LICENÇA PRÉVIA

Estrada Vicinal de Acesso ao Bairro Rural Campo Limpo, Rondonópolis-MT

LICENÇA DE INSTALAÇÃO

PARECER TÉCNICO	
Licença Prévia (LP) - Licença de Instalação (LI)	
PT Nº 133/SEMMAAP/SLAF/NLIA/2026	Processo Nº: 00738/2026

Figura 01. Exemplos a serem suprimidos.

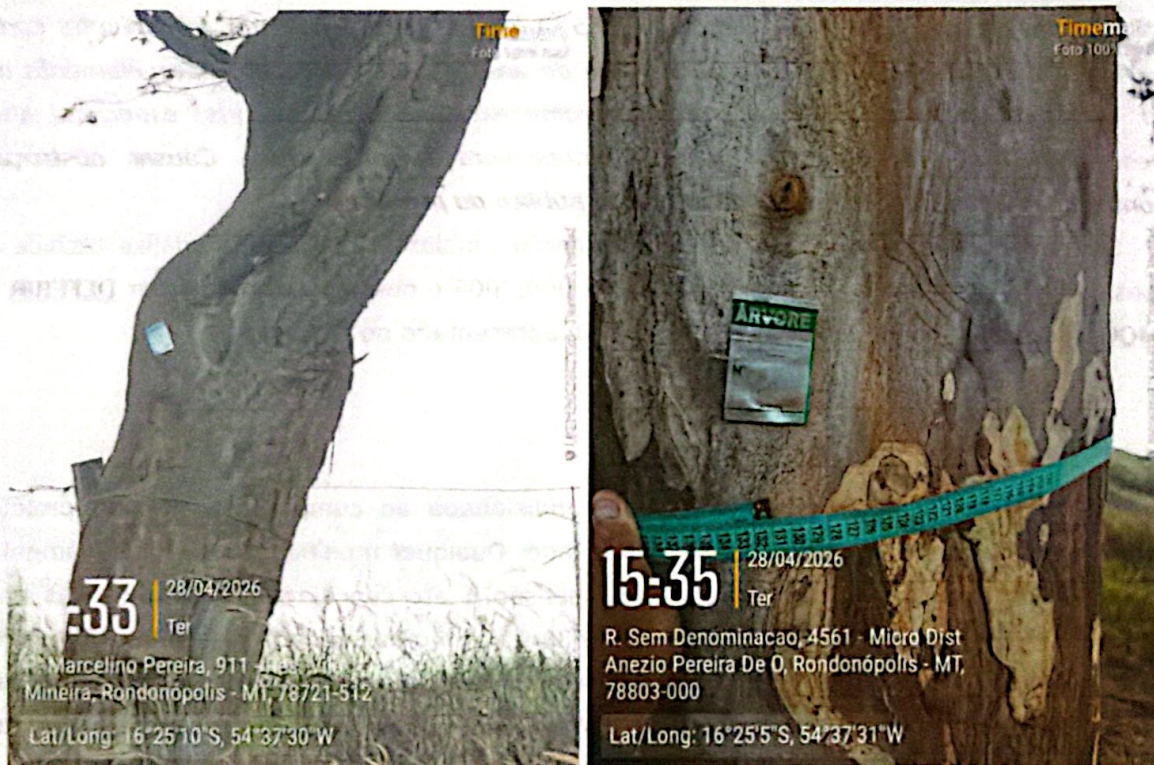
Para efetiva implantação desta obra, será necessária a supressão de 894 (oitocentos e noventa e quatro) exemplares arbóreos com CAP maior que 30 cm. Conforme informado no processo, a espécie em maior frequência é a *Libidibia ferrea*, conhecida popularmente como Pau Ferro. Foi observado ainda, a presença de espécies nativas do Cerrado. Segue relatório fotográfico da vistoria.

Diante do exposto o Núcleo de Licenciamento Ambiental opta, após análise técnica e dispositivos constantes na Portaria Municipal nº 004/2009 e normas correlatas, por **DEFERIR** a **REMOÇÃO** dos 894 indivíduos arbóreos, conforme apresentado no processo.
